REQUETES Zones AU & AUd (Le Roux/Ponston du 14/10/2020)

Zone Aud:

Zone Ube (Cimetière) = 5 400 m² de Préemption avec un emplacement réservé N° 17 de 2 700 m² (Sur Parcelle Boisée N° 57 de 6 225 m² soit un résiduel de 825 m²)

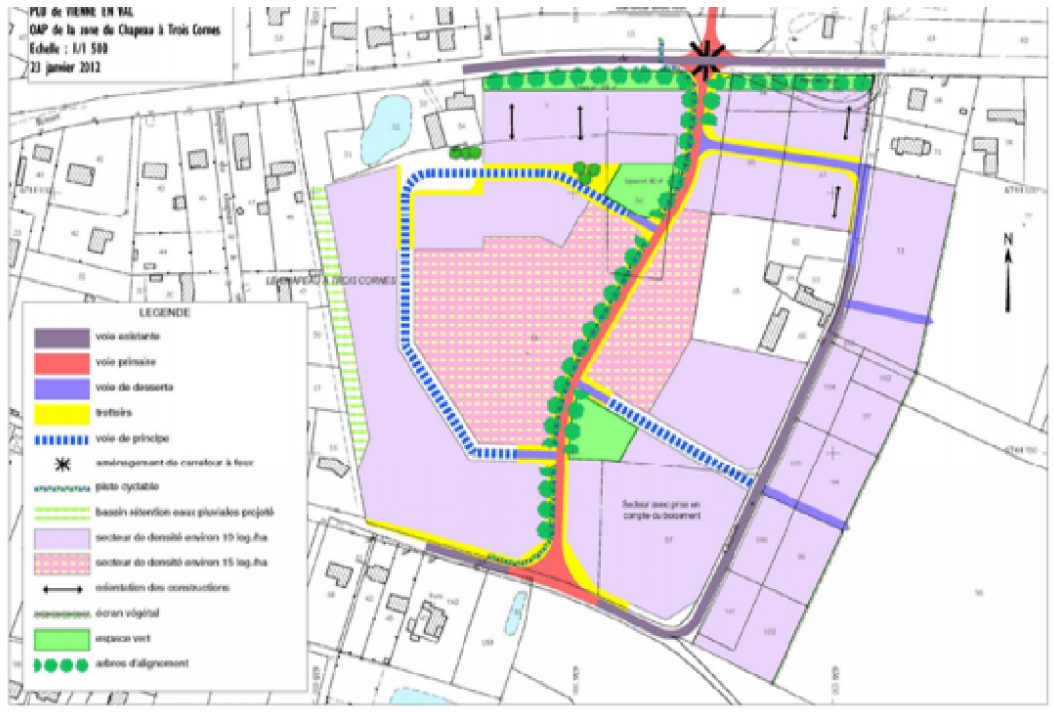
Zone Neco = 30 600 m² alors que la délibération du conseil municipal N° 26 ainsi que l'EA & MRAE mentionnent 23 000 m² / 2,3 ha

Bande de recul RD14 = 4 600 m² => Total long 20 x 230m = 4 600 m² (dont Ponston Le Roux => 20m X 145m = 2 900 m² / 0,29 ha)

Noue Plantée = 2 300 m² => Total long 11,5 x 200 m = 2 300 m² (dont Ponston Le Roux Zone AU => 11,5m X 65m = 750 m² / 0,0715 ha)

En raison de la modification du périmètre de la zone AU, les orientations d'aménagement sont modifiées de la façon suivante :

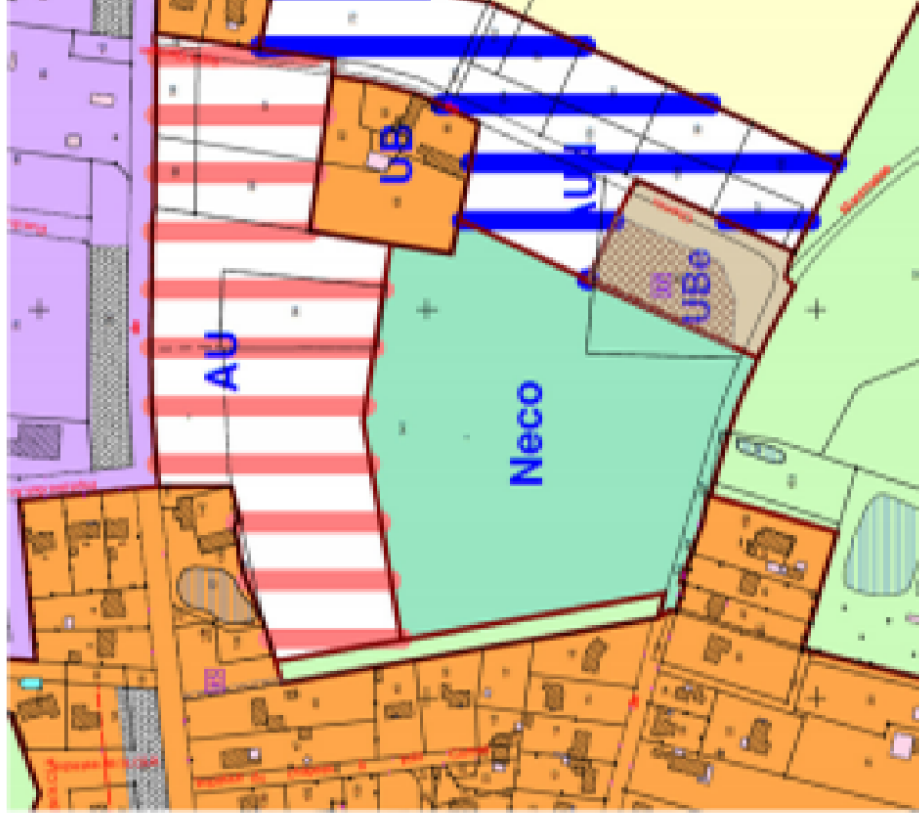
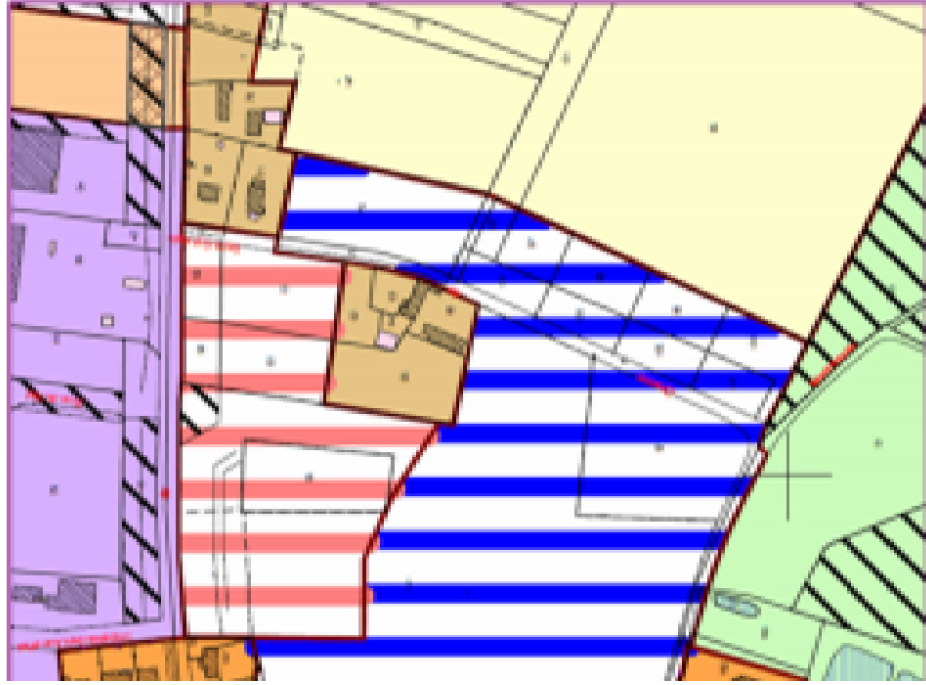
Pourquoi une Noue Plantée (figurant sur le plan de zonage => 4.3_vev_zonage) côté Ouest du Nord au Sud du Chapeau à 3 Cornes (largeur environ 11,5 m sur près de 200m de long et s'arrêtant en zone UB) alors qu'il y a déjà un busage pour les eaux pluviales d'un important diamètre ce dernier est tout le long de la parcelle soit environ 250m (du Chemin de Montmasse jusqu'à la RD14) De plus sur le plan OAP (4.1a_oap_plu_vev_modif) il est mentionné sur l'ensemble de la parcelle (250m).

=>Il faudrait donc supprimer cette noue Plantée sur les documents suivants :
